タンクヤード内配管の閉止処置に関する核燃料物質使用変更許可申請等について

タンクヤード排水系変更概略図

図9.2-1 J M T R 液体廃棄物排水系概略図

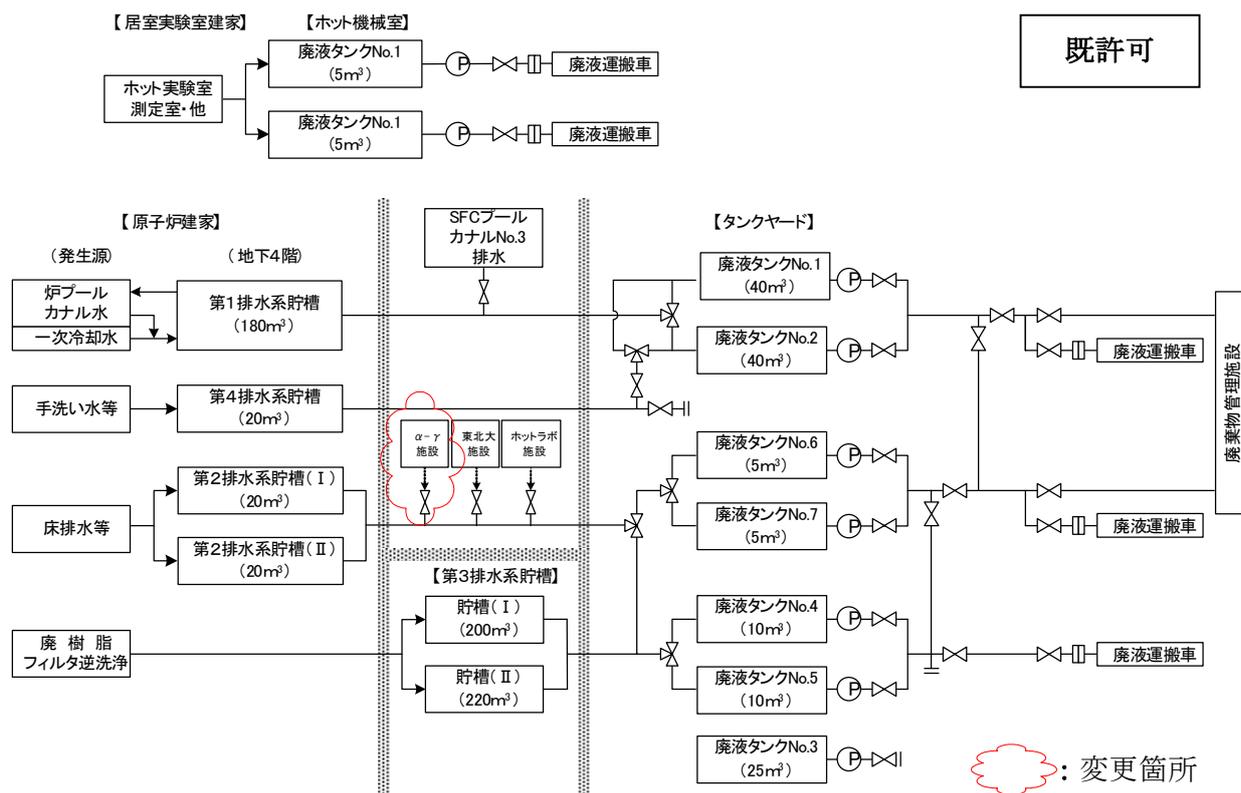
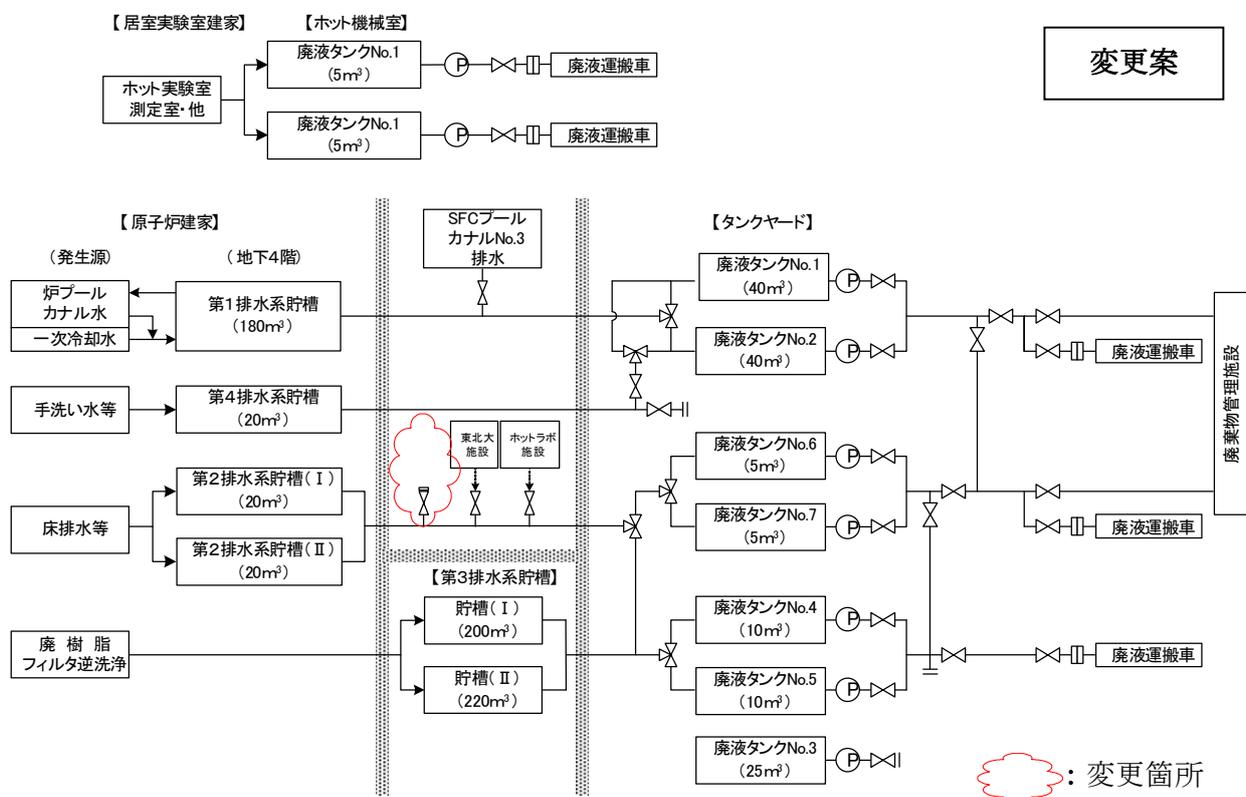
JMTRの使用許可の記載事項のうち、「核燃料物質又は核燃料物質によって汚染された物の廃棄施設の位置、構造及び設備」の液体廃棄施設の位置に関する本文から引用されている「図9.2-1 JMTR液体廃棄物排水系概略図」から、AGFからの廃液受け入れ状態に関する記載を削除し、閉止板の取付状態へ記載を変更する。

JMTR液体廃棄物排水系概略図について、AGFからの受け入れ状態の記載を削除し、閉止板を取付けた状態に変更することから、核原料物質、核燃料物質及び原子炉の規制に関する法律（以下「原子炉等規制法」という。）のうち、第五十五条（変更の許可及び届出）第1項から要求される第五十二条（使用の許可）第2項第9号の「核燃料物質又は核燃料物質によつて汚染された物の廃棄施設の位置、構

A G F の廃液輸送配管の撤去に伴い、タンクヤード内の配管接続部が開放状態となるため、開放部を閉止する観点から当該箇所閉止板を取り付けた変更とする。
